SS 189 e SS 121

ITINERARIO PALERMO - AGRIGENTO

Lavori di ammodernamento del tratto Palermo - Lercara Friddi, lotto funzionale dal km 14,4 (km 0,0 del lotto 2) compreso il tratto di raccordo della rotatoria Bolognetta, al km 48,0 (km 33,6 del lotto 2 - svincolo Manganaro incluso), compresi i raccordi con le attuali S.S. n. 189 e S.S. n. 121

Report riepilogativo delle Modifiche Tecniche inserite in PV1

PROFILO LONGITUDINALE

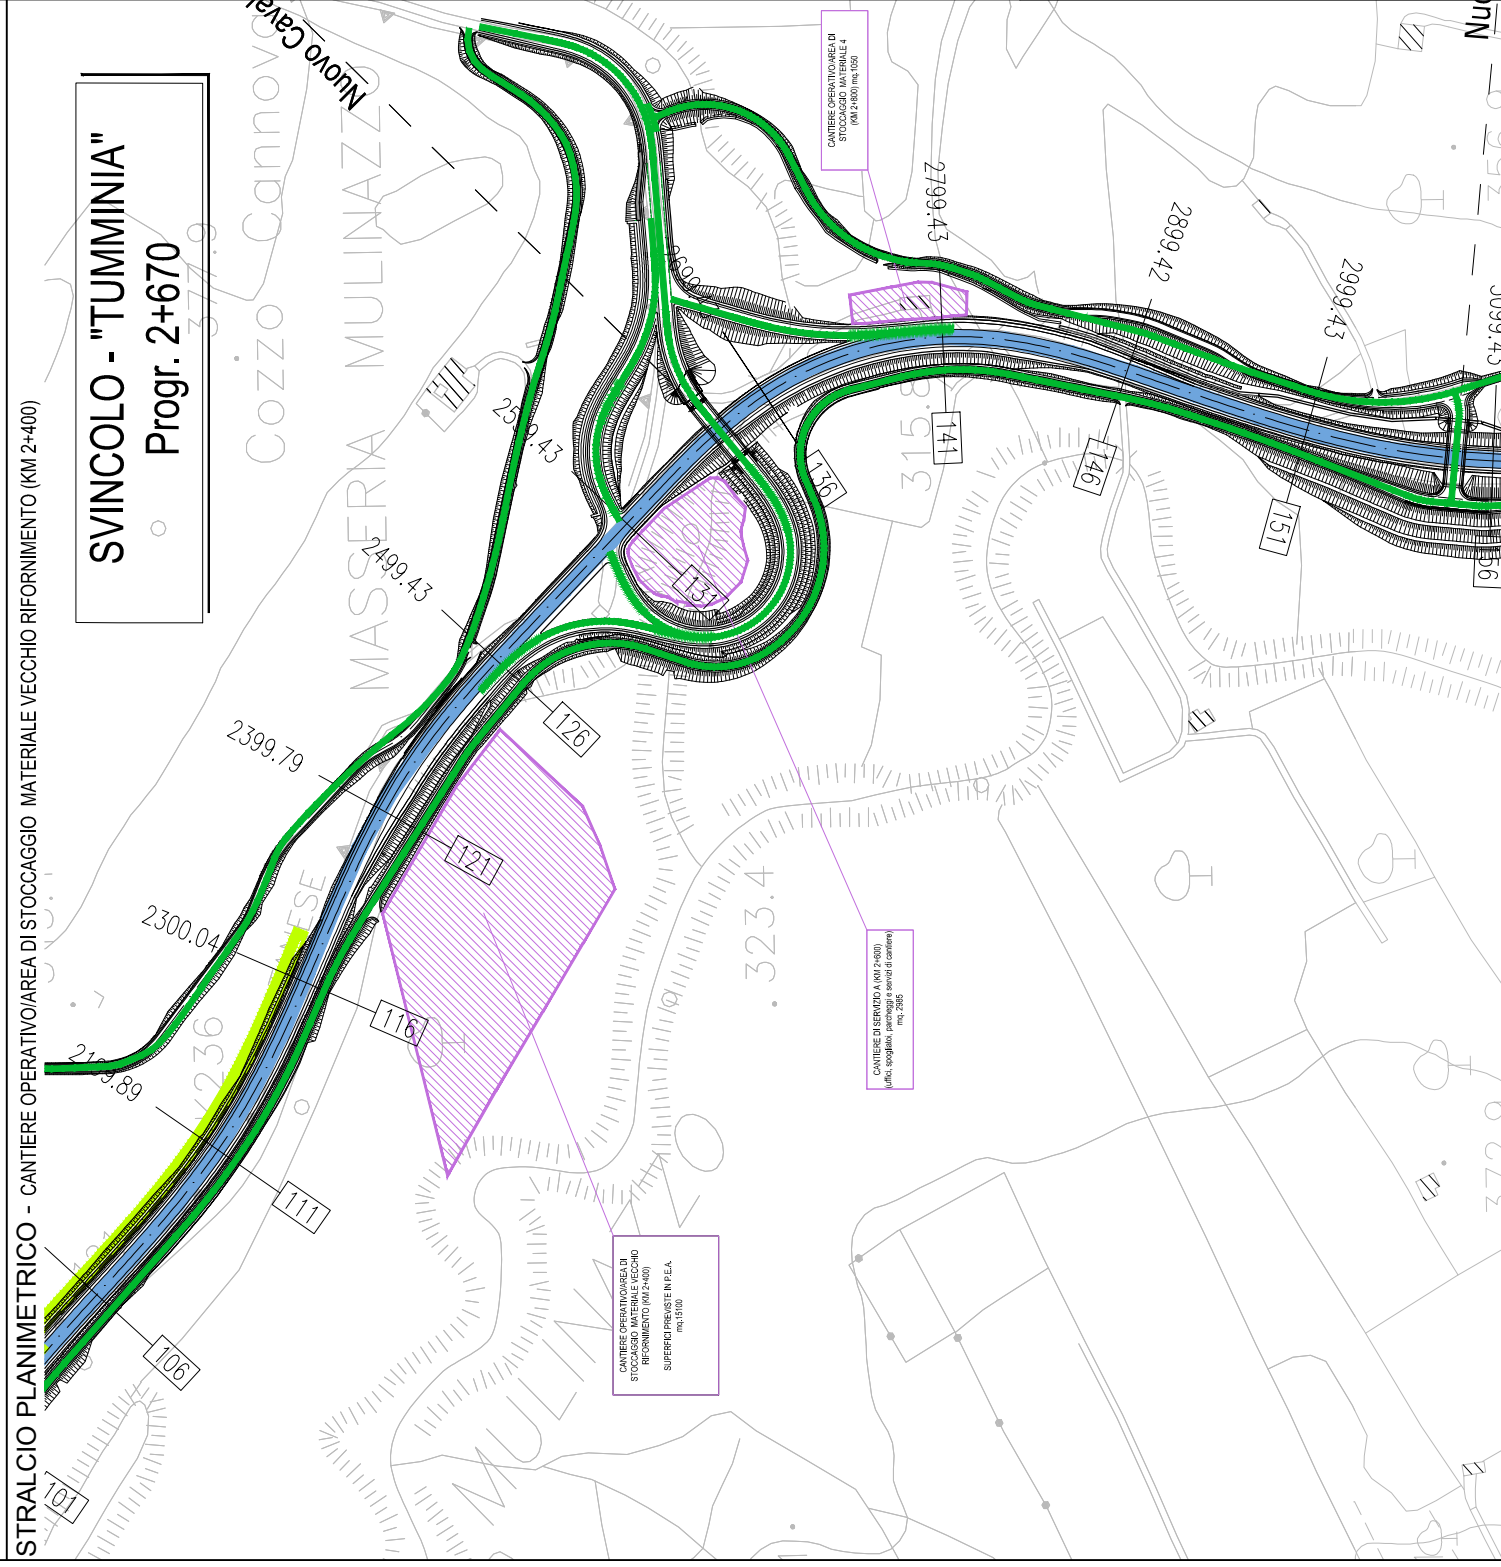
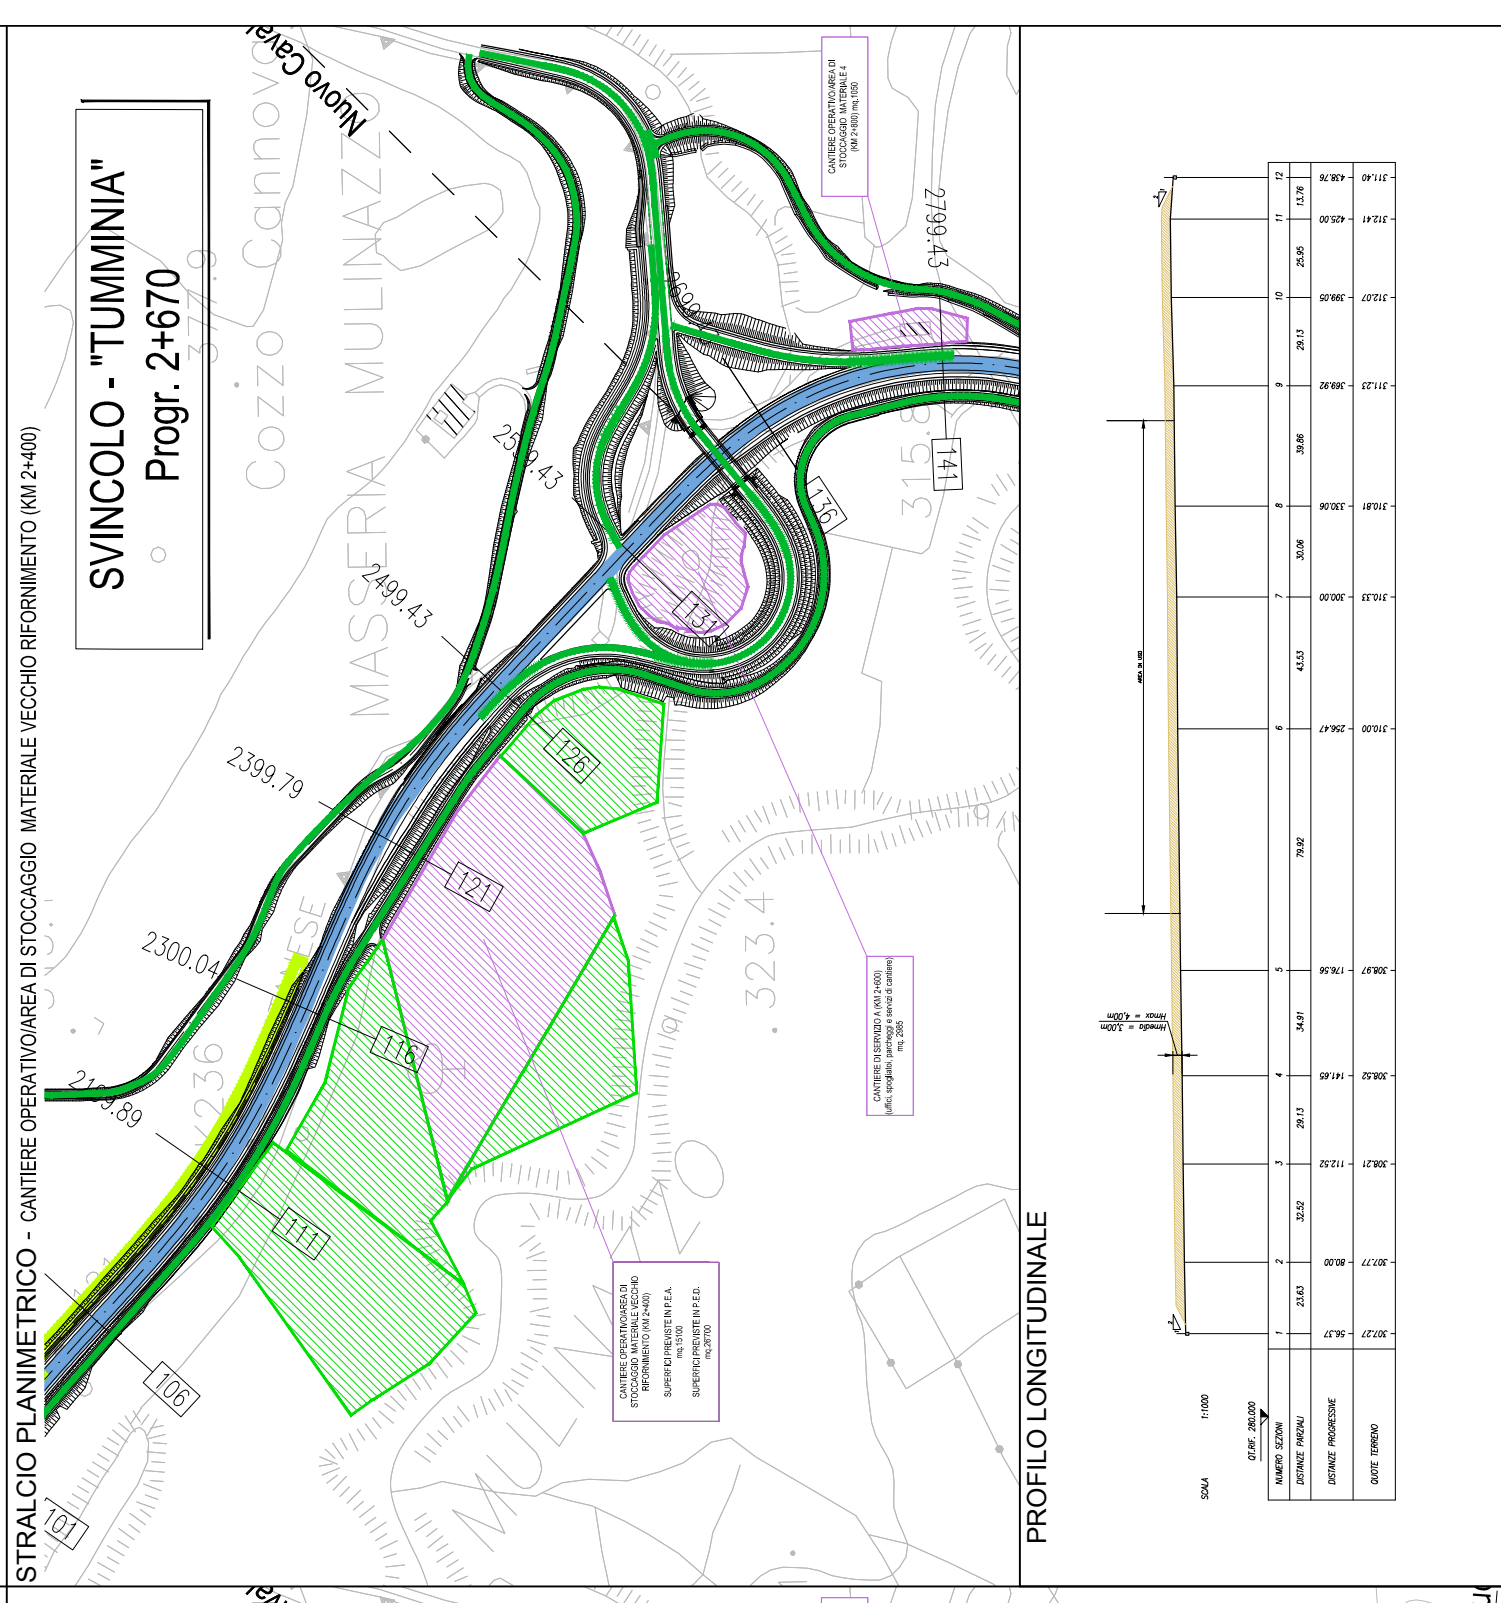
OGGETTO: In corso d'opera, a seguito di occorrenze imprevedibili ed imprevedibili, parte dei siti di conferimento finali non sono risultati utilizzabili nei tempi previsti e pertanto il Contraente Generale si è attivato per la predisposizione di una variante al piano di gestione delle materie di P.E., al fine di individuare progettualmente nuovi siti necessari all'esecuzione dei lavori compatibilmente con le nuove tempistiche esecutive degli stessi (sito di Roccapalumba).

Nel transitorio, al fine di permettere il prosieguo senza rallentamenti dei lavori in attesa del compimento dell'iter procedurale approvativo della variante sopra richiamata, il C.G. ha individuato una soluzione che prevede l'ampliamento delle aree di deposito temporaneo, in attesa di utilizzo, già individuate in progetto esecutivo.

Si sottolinea, peraltro, che tale modifica comporta solamente una variazione quantitativa in aumento delle capacità di stoccaggio delle aree di deposito temporaneo di progetto esecutivo, senza alterare, a livello qualitativo, l'architettura del sistema di gestione delle materie nel suo complesso, che rimane inalterato rispetto alle previsioni progettuali originarie.

STRALCIO PLANIMETRICO - CANTIERE OPERATIVO/AREA DI STOCCAGGIO MATERIALE "B" (KM 15+200)

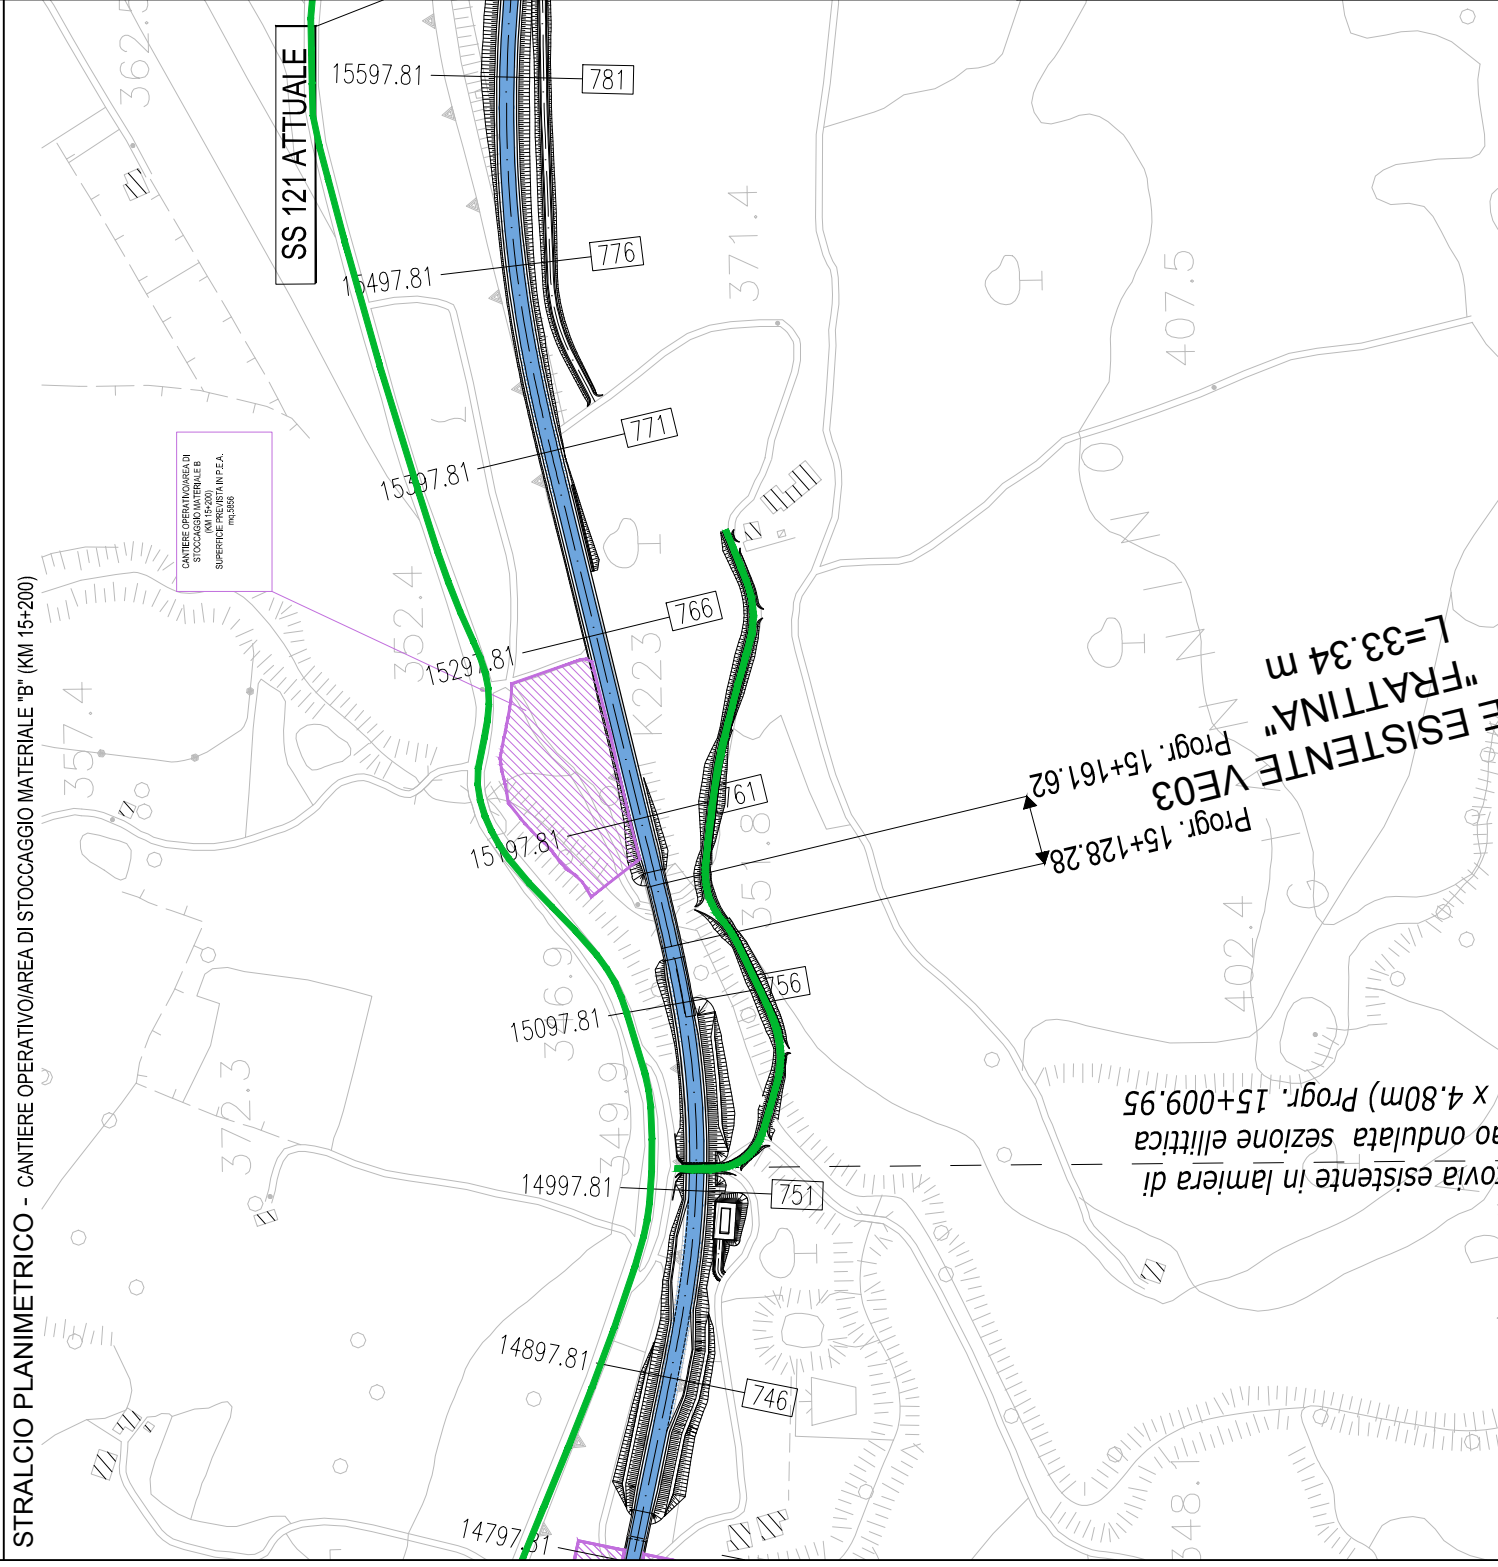
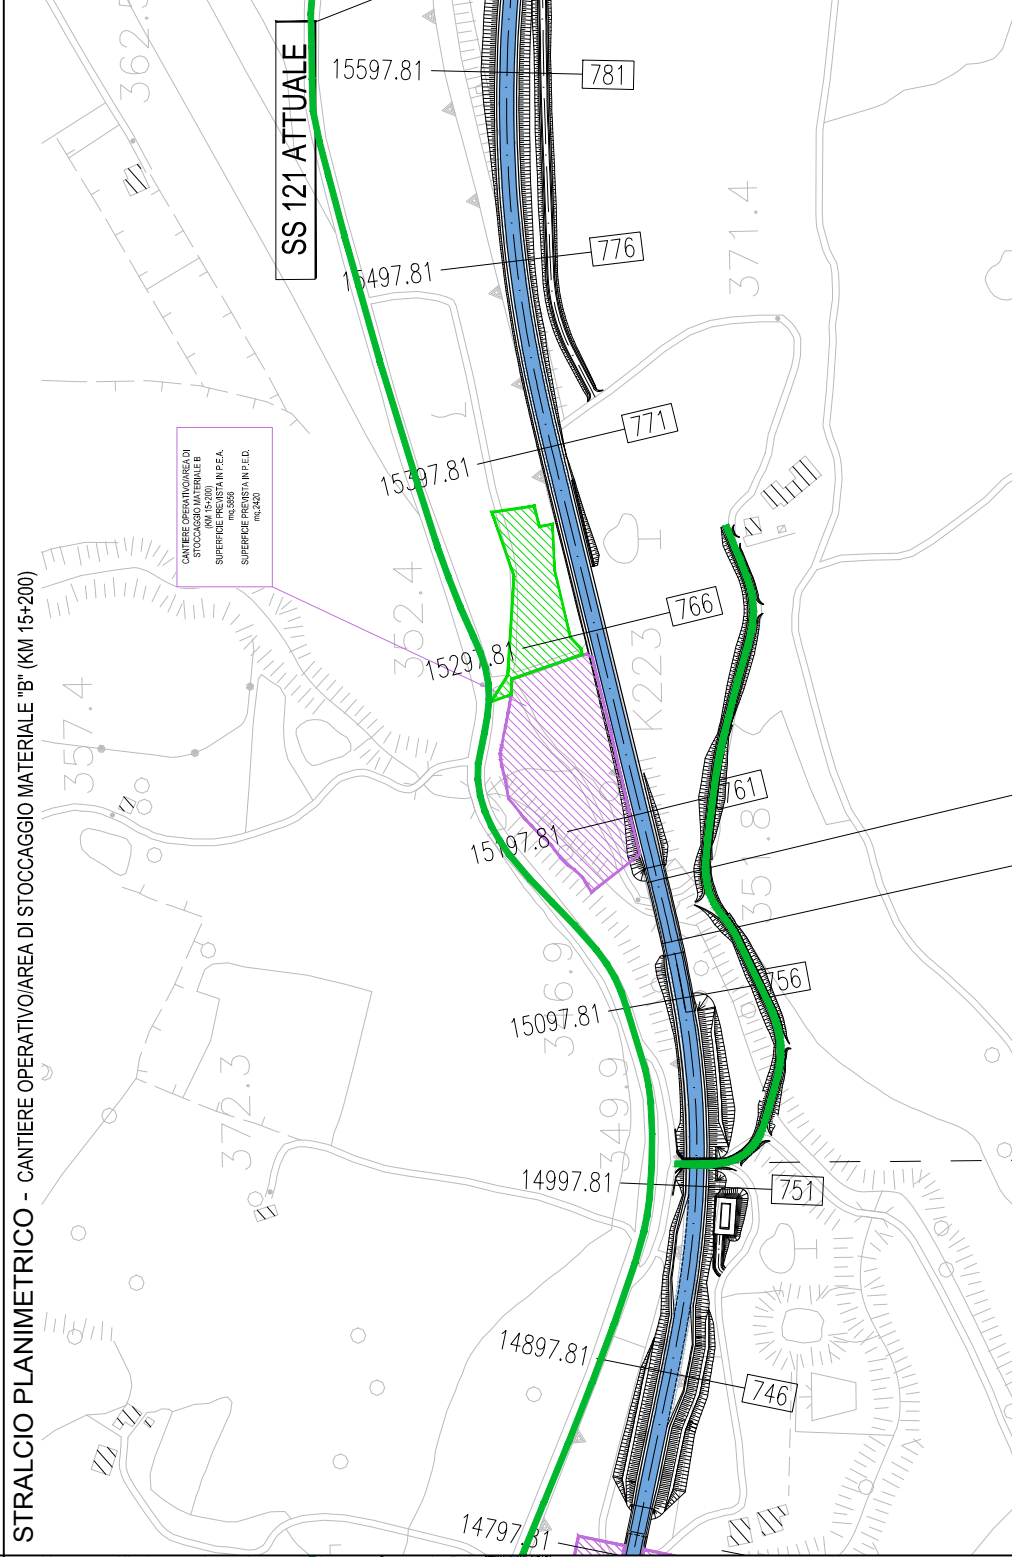
Si sottolinea, peraltro, che tale modifica comporta solamente una variazione quantitativa in aumento delle capacità di stoccaggio delle aree di deposito temporaneo di progetto esecutivo, senza alterare, a livello qualitativo, l'architettura del sistema di gestione delle materie nel suo complesso, che rimane inalterato rispetto alle previsioni progettuali originarie.

STRALCIO PLANIMETRICO - PLATEA DI RECUPERO DEMOLIZIONI CALCESTRUZZI E CONGLOMERATI BITUMINOSI + AREA DI STOCCAGGIO MATERIALE (KM 16+200)

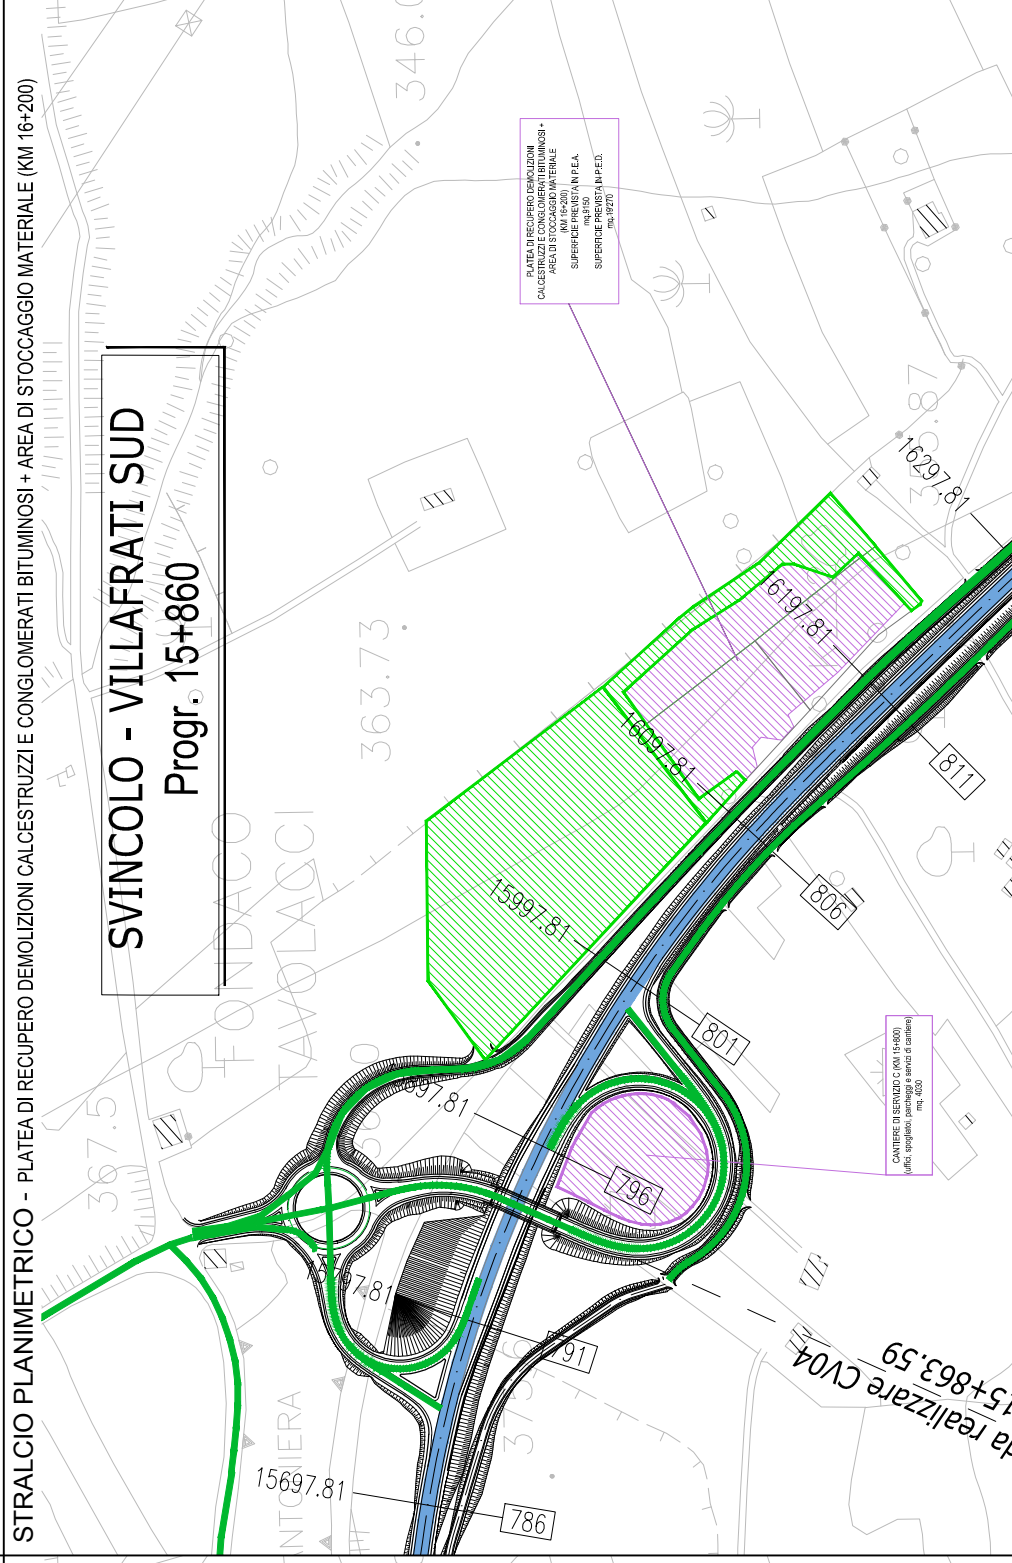
Si sottolinea, peraltro, che tale modifica comporta solamente una variazione quantitativa in aumento delle capacità di stoccaggio delle aree di deposito temporaneo di progetto esecutivo, senza alterare, a livello qualitativo, l'architettura del sistema di gestione delle materie nel suo complesso, che rimane inalterato rispetto alle previsioni progettuali originarie.
